Installation du kit d'affichage

Modification des cartes UC vertes - Afficheurs CCFL

Illustration 1. Placement du cavalier étamé

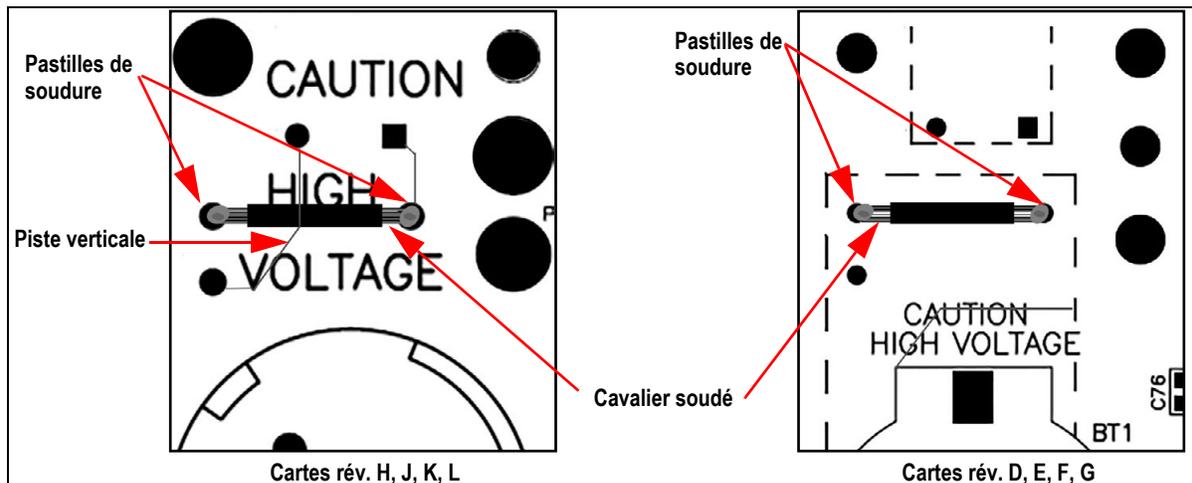
Les cartes UC, rév. L et antérieures, nécessitent une modification pour limiter le courant électrique alimentant le rétroéclairage CCFL. Reportez-vous à l'illustration 1.

Pour les cartes rév. H, J, K, L : placez le cavalier étamé (fourni) entre les deux pastilles de soudure situées de part et d'autre du mot **HIGH** - reportez-vous à l'illustration 1. Assurez-vous que l'isolation recouvre la piste verticale traversée par le cavalier.

Pour les cartes rév. D, E, F, G : placez le cavalier étamé (fourni) entre les deux pastilles de soudure situées au-dessus de la batterie, au plus près de la sérigraphie en pointillés - reportez-vous à l'illustration 1.

Le cavalier n'est pas nécessaire pour la carte rév. M.
